Vysvětlení zadávací dokumentace č. 9

Slezská nemocnice v Opavě, příspěvková organizace

Pavilon „L“ – stavební úpravy ve Slezské nemocnici v Opavě, p.o.

D65

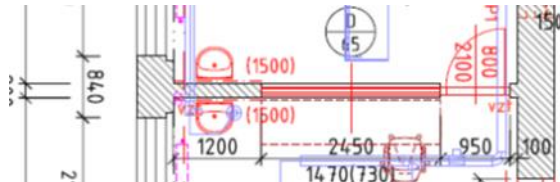
Dle odpovědi na dotaz, jak široký má být parapet, je uvedeno, že tloušťka parapetu bude 250mm. Což je předpokládám chyba a zadavatel myslel šířku parapetu. Přesto všechno jde pravděpodobně o chybný údaj o šířce parapetu. Tloušťka zdiva, ve kterém jsou uvedené sestavy je 540mm, 500mm, 200mm a 500mm – viz níže.

- Může zadavatel uvést, jak si přeje vyřešit parapet u výše zobrazených otvorů?
- Jaká bude šířka parapetů?

D65 vnitřní komůrkový parapet bílé barvy 2x80mm, délka 2450

Jelikož se jedná o rekonstrukci, kde se mohou některé rozměry lišit, bude nutné při realizaci stavby všechny nové otvory zaměřit přímo na stavbě.
